# SERVICE-INFO

## Хидравлични повдигачи за помпа-дюза двигателите на VAG Разликата е в покрит ието на детайлите

Издаден на 08.2009  
**INA 0038**

Фигура 1: 420 0209 10 не може да бъде заменен с 420 0102 10

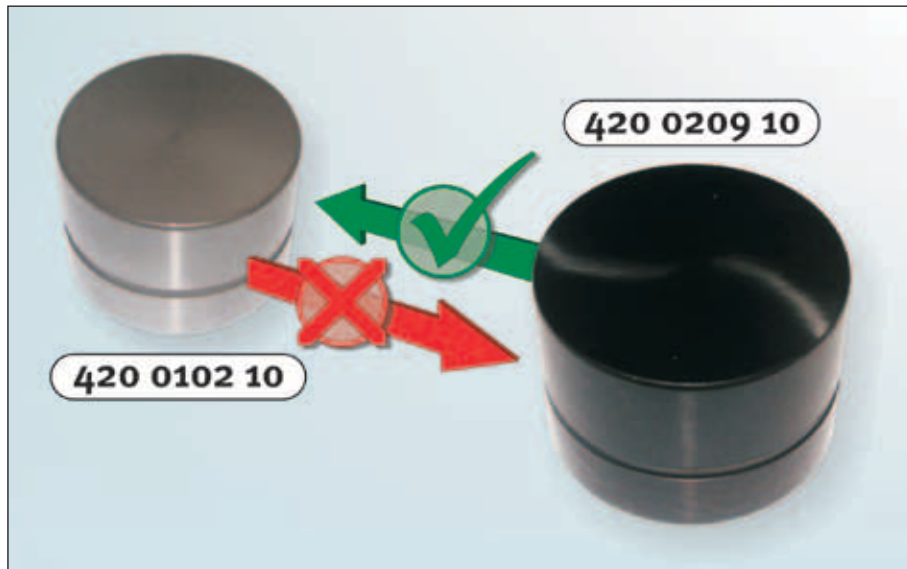
Въвеждането на филтри за твърди частици наложи употребата на хидравлични повдигачи със значително по-качествена повърхностна обработка. Използването на специално покритие за повърхността на повдигачите ги прави поустойчиви на корозия, намалява триенето и увеличава износоустойчивостта им.

Моля обръщайте внимание на ограниченията в употребата на двата артикулни номера; Те са подробно описани в нашите каталози. Тези ограничения постоянно се преразглеждат и обновяват успоредно с спецификациите на производителя. Основното правило е, че старият модел не трябва да бъде използван в автомобили, които са оборудвани с новия модел. Разбира се, новият модел може да бъде използван при автомобили, които са оборудвани със стария.
